## Keuringsverslag van een elektrische laagspanning- en zeer lage spanningsinstallatie

NIET CONFORM

Straatnaam	Koning albertstraat
Huisnummer	89
Busnummer	1
Postcode	1785
Gemeente	MERCHTEM
Land	België

Controlebezoek van een oude huishoudelijke elektrische installatie van een wooneenheid bij verkoop op vraag van de verkoper volgens (KB 08/09/2019) - AREI Boek 1- 8.4.2. en 8.2.1. en 4.2.4.3.

Afbeelding schakel- en verdeelbord:

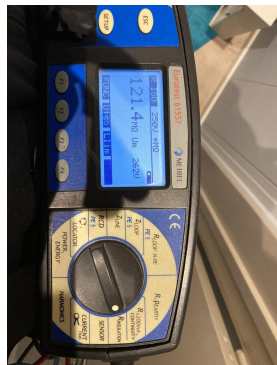
- I1.01 Eéndraadschema van de installatie is te voorzien en/of te vervolledigen. (Boek 1 Afdeling 2.12 - 2.13 en 3.1.2 en 9.1.2)
- I1.02 Situatieschema van de installatie is te voorzien en/of te vervolledigen. (Boek 1 Afdeling 2.12 - 2.13 en 3.1.2 en 9.1.2)
- nota/note 10 Tellerlokaal niet toegankelijk op ogenblik van de keuring.
- nota/note 13 De aardspreidingsweerstand kon niet gemeten worden. Deze dient bij voorkeur kleiner te zijn dan 30ohm.
- nota/note 27 Het EAN-nummer kon ons niet meegedeeld worden tijdens onze rondgang.

Tellerlokaal niet toegankelijk, aardingsonderbreker zou hier ook staan
